### INTERVENTO DI COMPLETAMENTO E RAZIONALIZZAZIONE DEL PORTO COMMERCIALE DI PALAU

### PROGETTO DI FATTIBILITÀ TECNICA ED ECONOMICA

#### SIA RELAZIONE INTEGRATIVA

Questa sezione del progetto intende riassumere e definire le analisi di approfondimento realizzate per rispondere alla richiesta di integrazioni di cui alla nota CTVA 000051 del 05/01/22.

Figura 1: area analisi sovrapposizione impatti

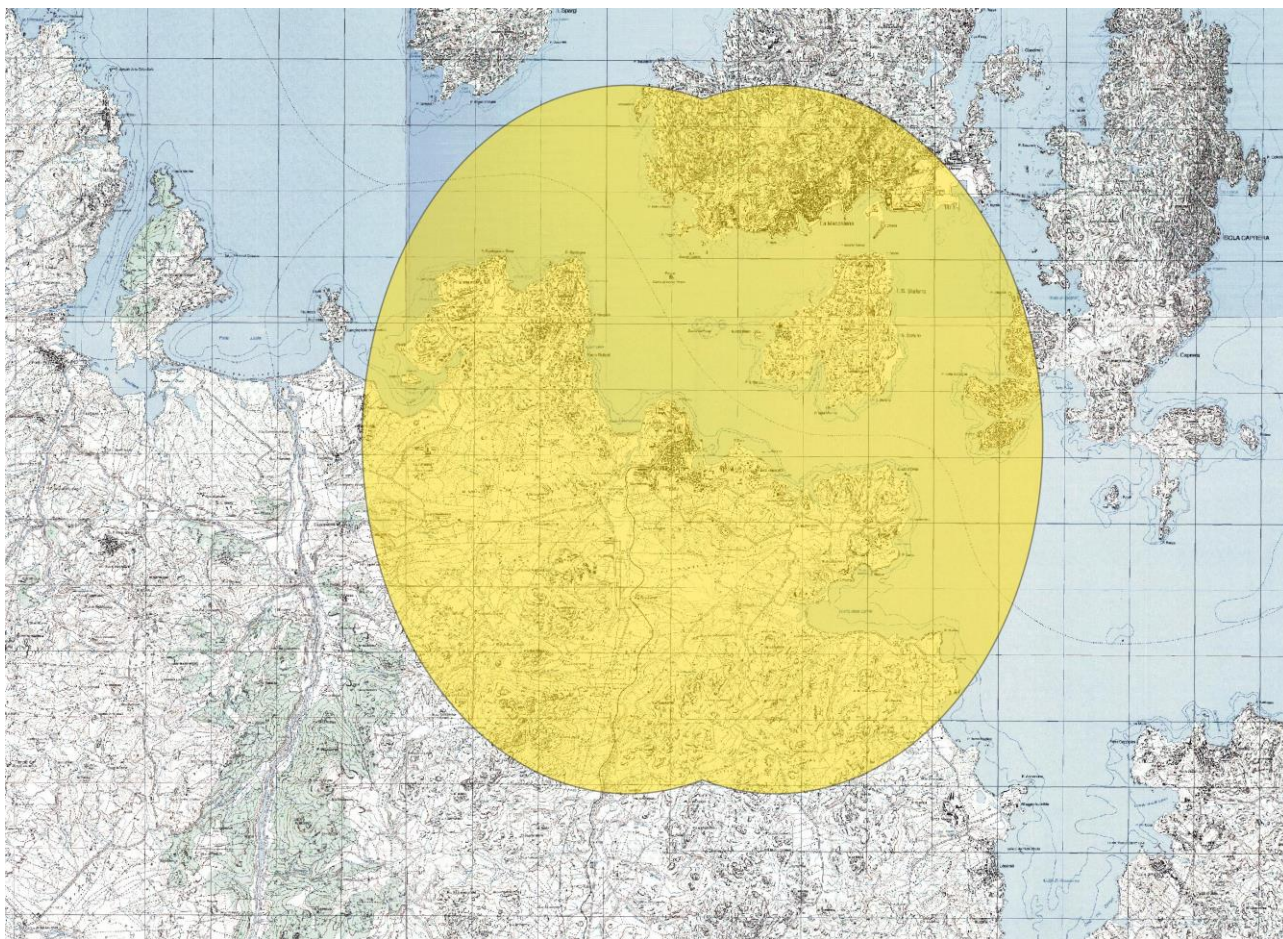
Viene chiesto di verificare e definire la presenza di eventuali effetti cumulativi derivanti dalla presenza di altri progetti considerando un raggio di 5 Km dall'opera in progetto.

Al fine di determinare la presenza di eventuali impatti cumulativi in prima istanza si è provveduto a identificare l'area di indagine, così come indicato nella richiesta di integrazioni.

La figura a seguire riporta la perimetrazione a 5 Km dal punto di intervento, l'area a mare arriva a comprendere parte dell'isola La Maddalena, l'intera isola S. Stefano e parte di Caprera. In riferimento alla costa si estenda da poco oltre punta Sardegna sino a Punta Laciola e nella direttrice verso terra arriva a M. Juncu, comprendendo l'agglomerato turistico di Stazzo Pulcheddu.

Su questa estesa in sono state condotte una serie di verifiche presso gli enti competenti per territori e quindi in base alle verifiche condotte sia sulle risultanze dell'ufficio tecnico comunale di Palau che su quello del comune di La Maddalena oltre che dalle interlocuzioni con la capitaneria di porto ad oggi non si è a conoscenza di cantieri e/o progetti con impatti potenzialmente significativi che possano sovrapporsi con il progetto in esame.
